原管発官 R2 第 282 号

令和 3 年 3 月 30 日

福島第二原子力発電所原子炉施設保安規定変更認可申請書の補正について

福島第二原子力発電所 原子炉施設保安規定変更比較表

図24-1

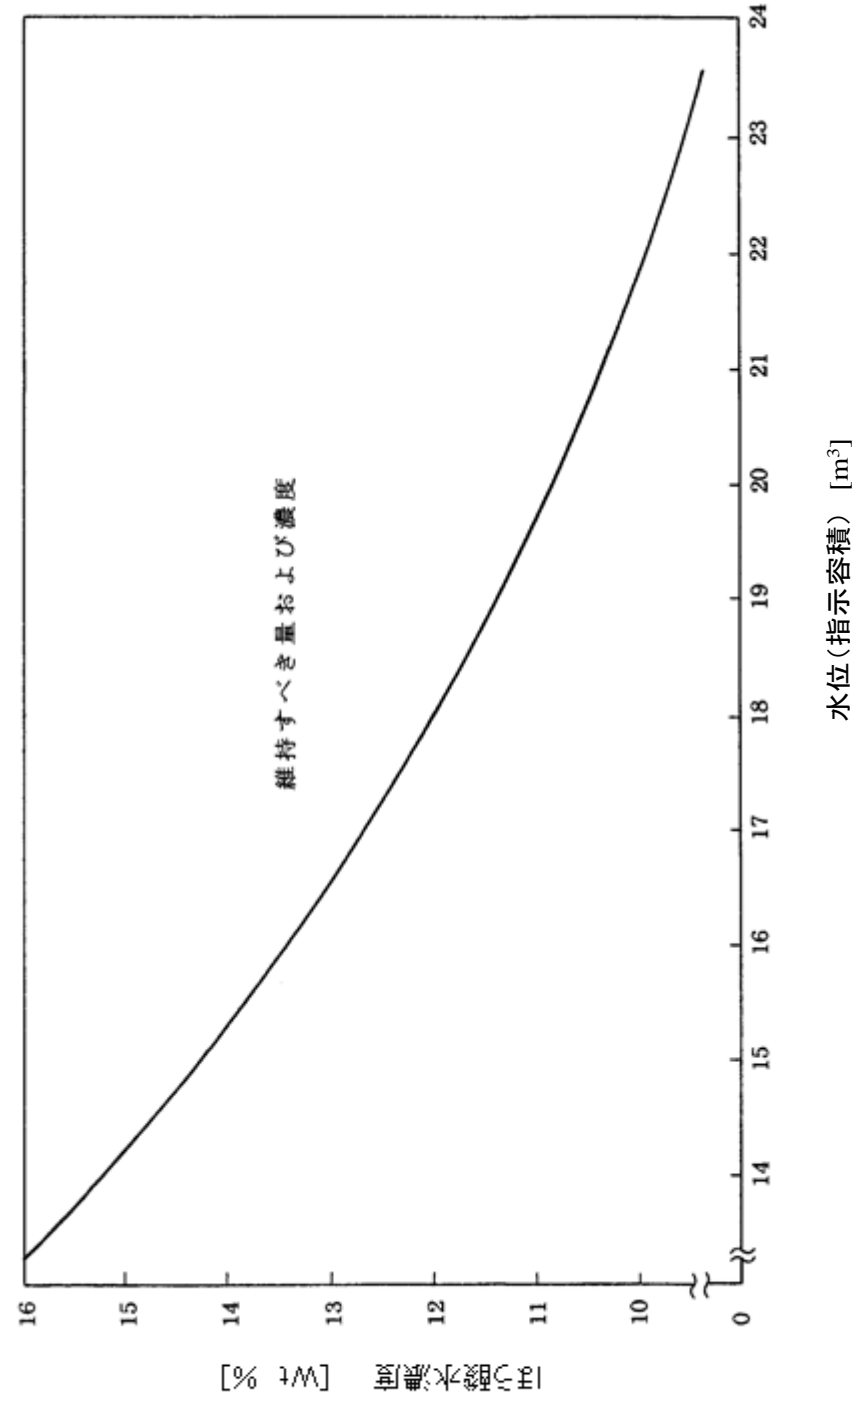
福島第二原子力発電所1号炉, 2号炉, 3号炉及び4号炉の廃止措置に伴う変更

図 2 4 - 2

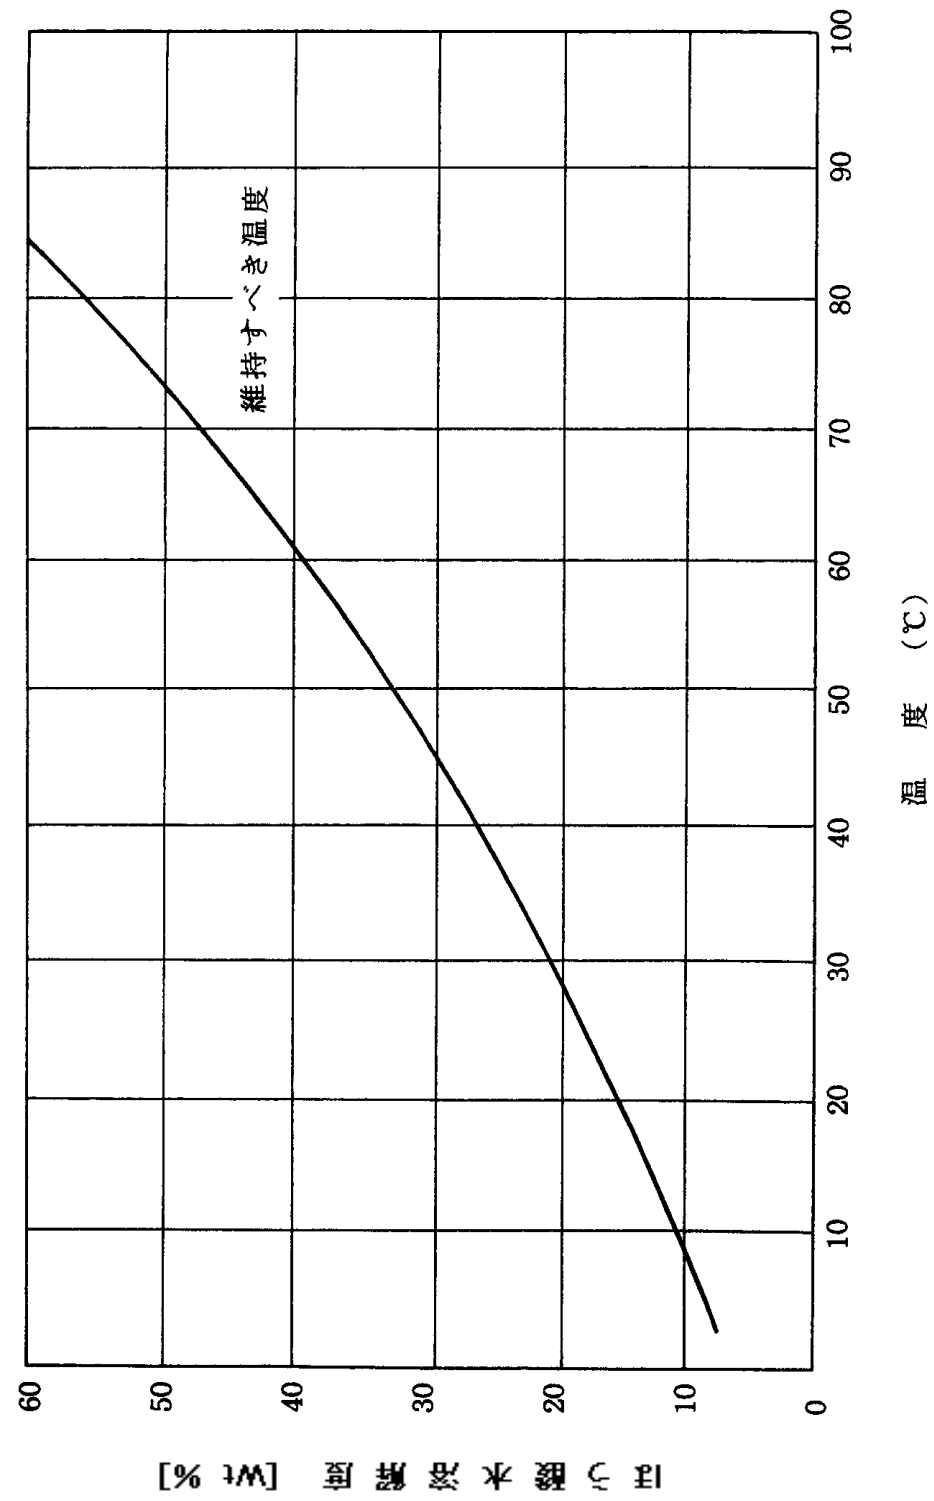
福島第二原子力発電所 1号炉, 2号炉, 3号炉及び4号炉の廃止措置に伴う変更

図 2.6

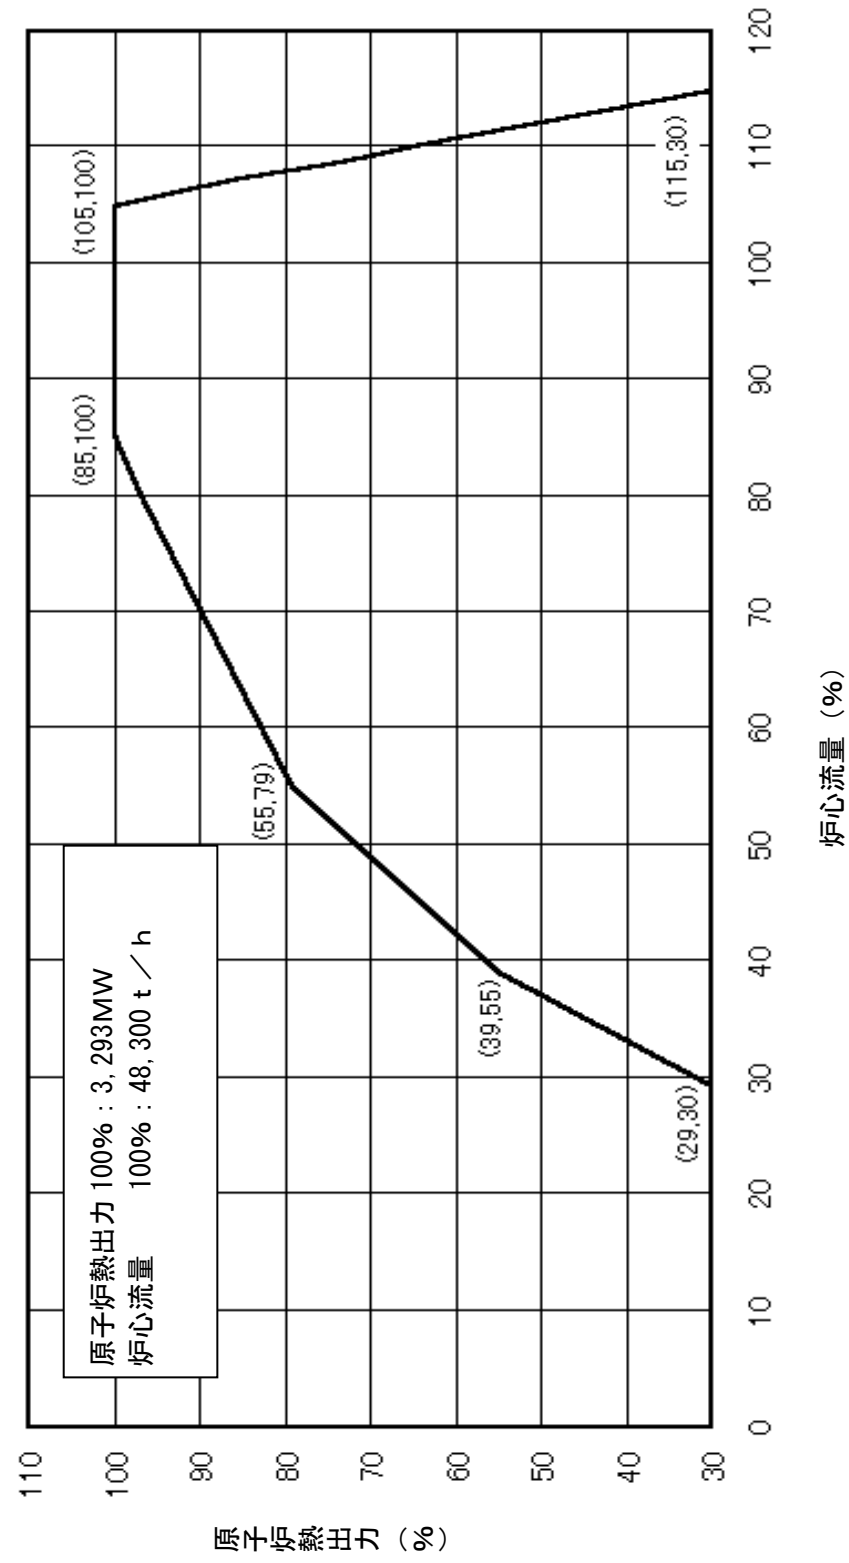
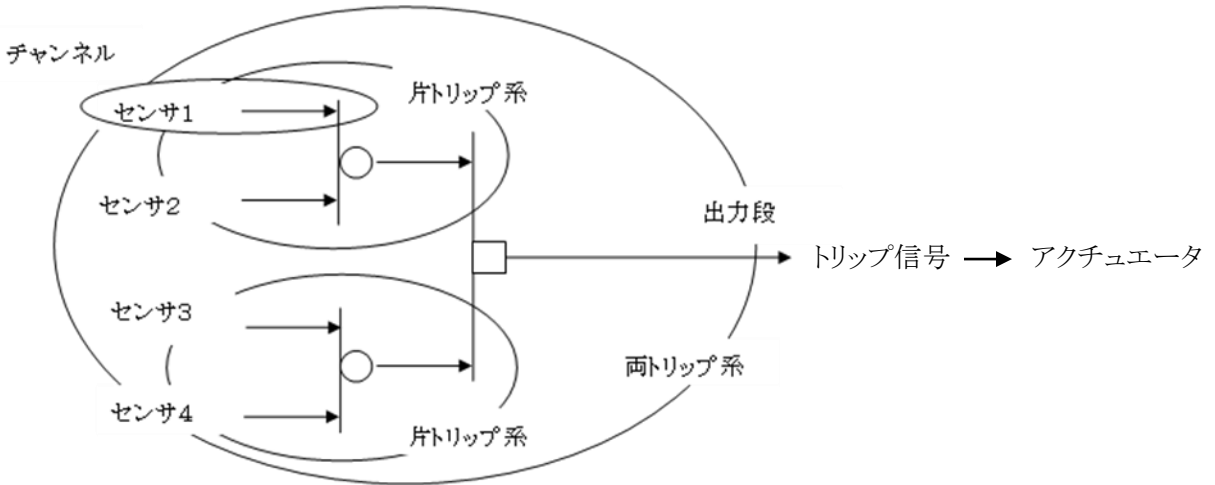
福島第二原子力発電所 1号炉, 2号炉, 3号炉及び4号炉の廃止措置に伴う変更

図27

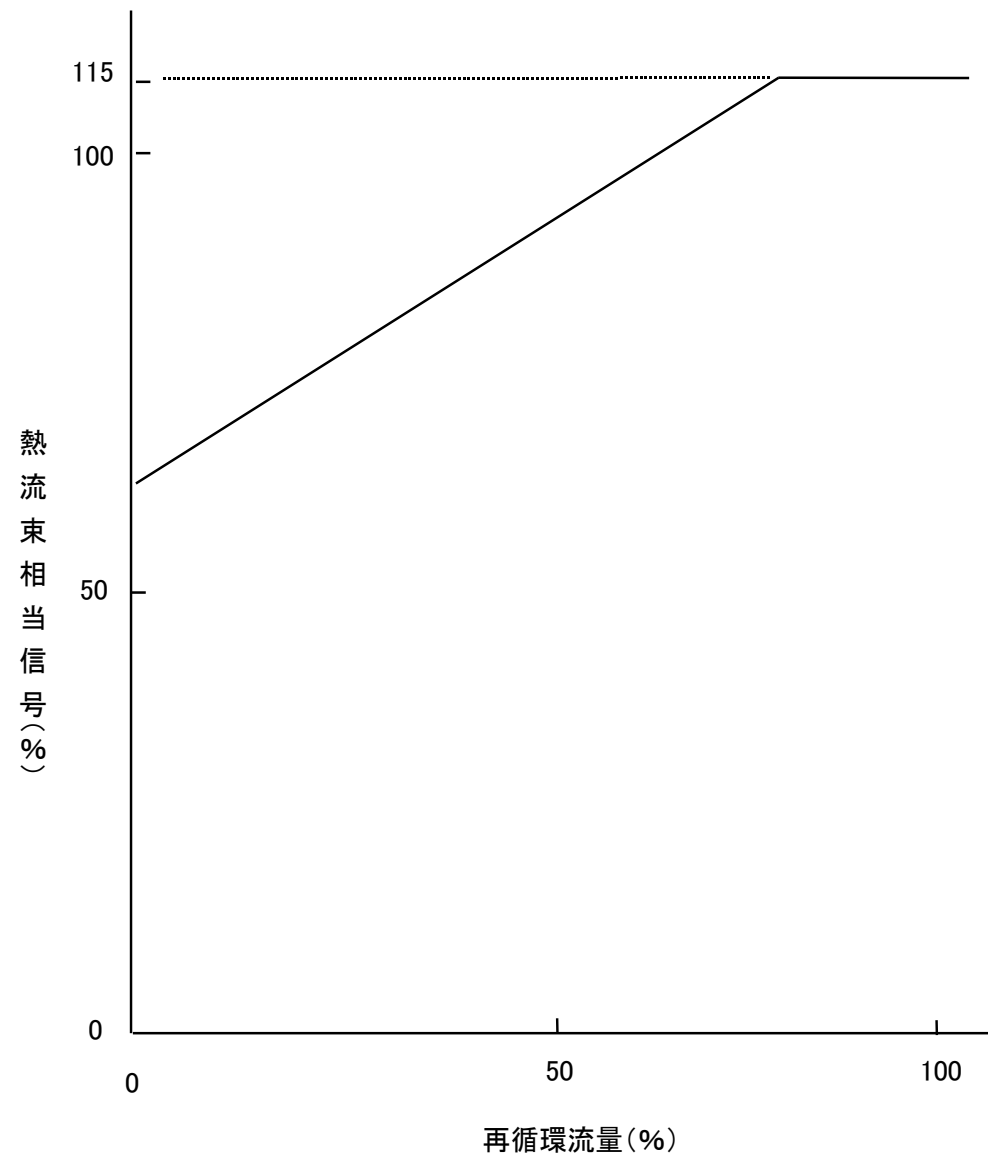
福島第二原子力発電所1号炉，2号炉，3号炉及び4号炉の廃止措置に伴う変更

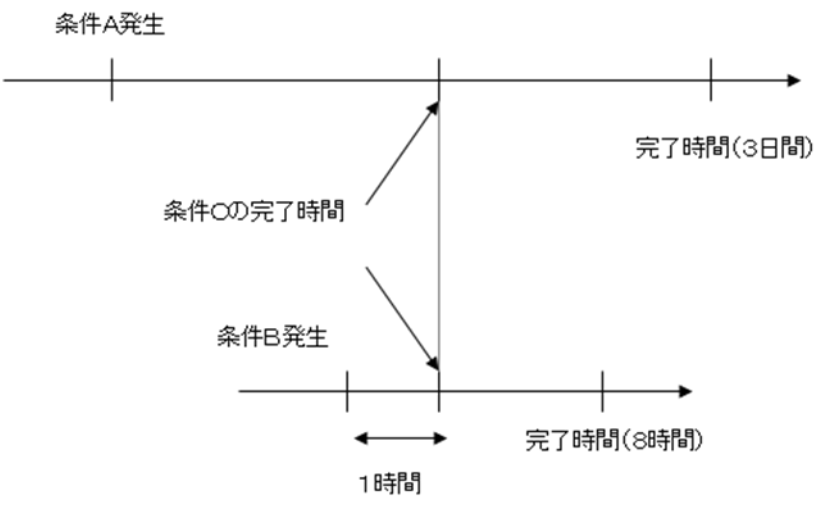
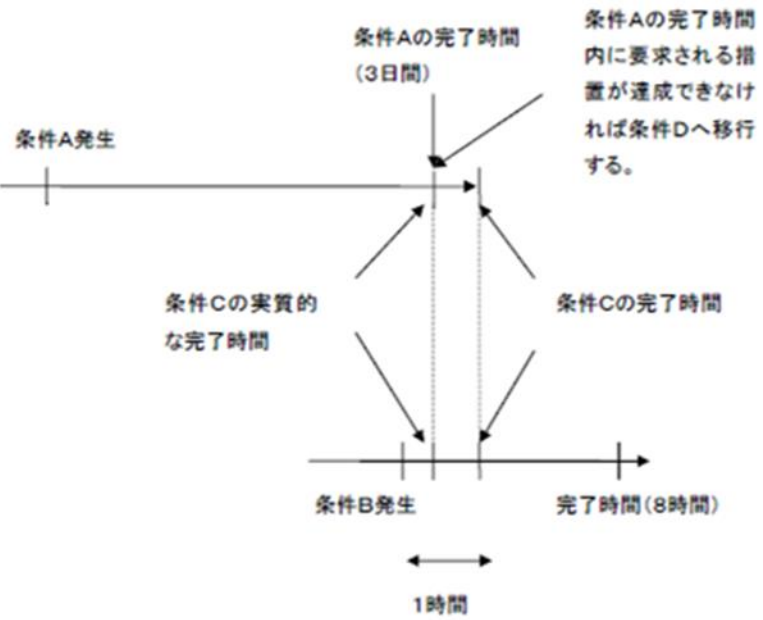
変 更 前	変 更 後	備 考
<p><u>参考図73-1</u></p> <p>条件Aと判断</p> <p>要求される措置A1.を達成</p> <p>要求される措置A1.</p> <p>要求される措置A2.</p> <p>要求される措置D1.とD2.</p> <p>要求される措置A1.を完了時間内に達成できなくて条件Dへ移行する。</p> <p>再度、要求される措置D1.とD2.を実施する場合の完了時間の起点</p> <p>要求される措置D1.とD2.を中止する。</p> <p>要求される措置A2.を完了時間内に達成できなくて条件Dへ移行する。</p> <p>要求される措置A2.が達成できた場合(機能Xが確認できた場合)とは、運転上の制限を満足していることが確認できた場合であり、全ての要求される措置を中止し、運転上の制限を満足していないと判断した時点の前の原子炉の状態への移行又は原子炉熱出力の復帰を行うことができる。</p>		<p>福島第二原子力発電所1号炉, 2号炉, 3号炉及び4号炉の廃止措置に伴う変更</p>
